Beantwoording zienswijzen ontwerp 'wijzigingsbesluit omgevingsplan gemeente Etten-Leur 2025-WB01 (Haansberg-Oost)' en het ontwerp 'Beeldkwaliteitsplan Haansberg-Oost'

Inleiding

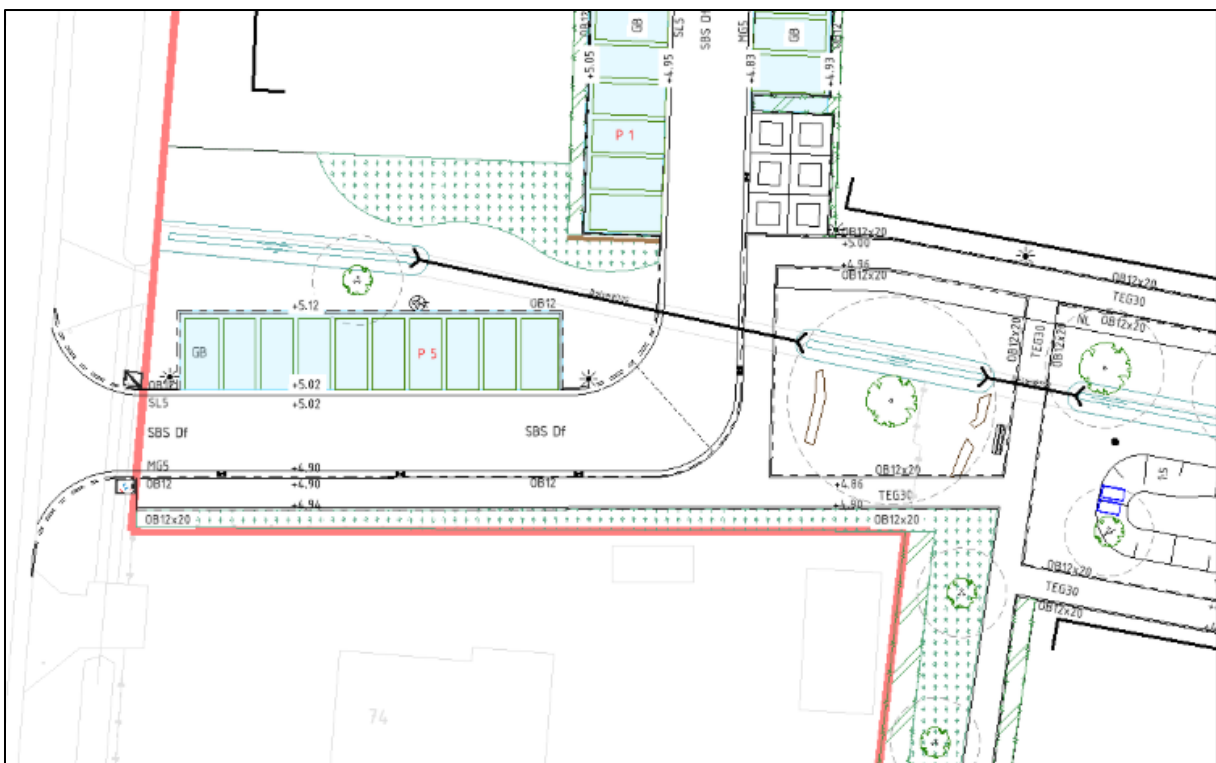
Er zijn ondergrondse containers naast de woning (slaapkamer) van bewoner gesitueerd. Bewoner vreest geluidsoverlast. De wens is om dit punt verder in de wijk te plaatsen.

- a) Bewoners die grenzen aan de toegang tot de parkeerplaats hebben het meeste recht op een kokosscherm als compensatie voor geluidsoverlast. Gevraagd wordt om een kokosscherm met haag zoals opgenomen in de bijlage bij de zienswijze.
- b) In het beeldkwaliteitsplan staat een kokosscherm beschreven om lichtoverlast tegen te gaan door haaks parkeren. Op het kaartbeeld is het kokosscherm niet opgenomen. Verzoek is om dit wel te doen.

De locatie van de ondergrondse containers is niet vastgelegd in de wijziging omgevingsplan of het beeldkwaliteitsplan. Wel zijn in het beeldkwaliteitsplan entreezones opgenomen. De milieustraat krijgt een plek in deze entreezone. Naar aanleiding van de reacties van omwonenden zijn de locaties van de afvalvoorzieningen aangepast, verder weg van de bestaande percelen. In onderstaande figuren zijn de locaties van de afvalvoorzieningen achter perceel Haansberg 60 (figuur 1) en achter perceel Haansberg 74 (figuur 2) opgenomen.

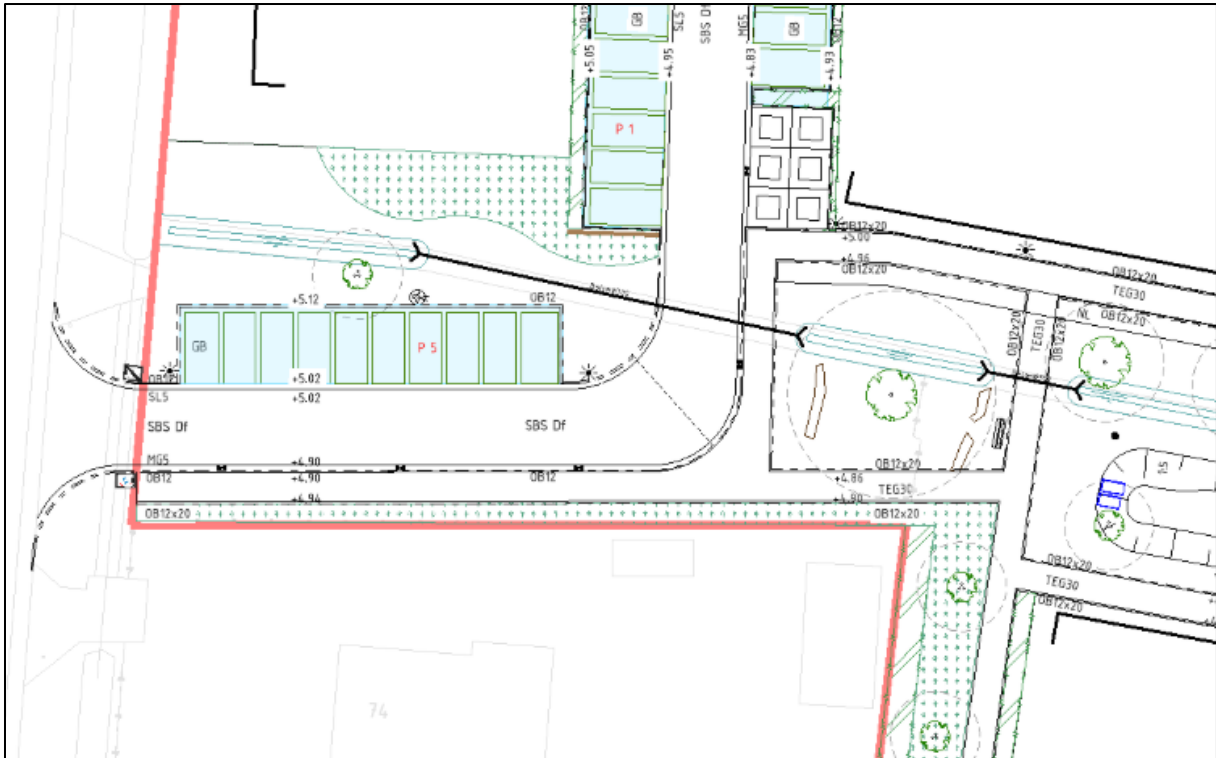
- a) Parkeerplaatsen en afvalvoorzieningen worden gesitueerd direct aan de achterzijde van de percelen van de bestaande woningen aan de Haansberg. Hierdoor worden nadelige effecten van het STOMP-principe bij bestaande bewoners neergelegd, terwijl nieuwe bewoners vooral de voordelen genieten van het autoluwe woonconcept. Hiermee is geen sprake van een evenwichtige toedeling van functies aan locaties.
- b) De gekozen situering van parkeer- en afvalvoorzieningen leidt tot geluidsoverlast en lichtoverlast, zwerfafval, geurhinder en een verhoogde kans op ongedierte.
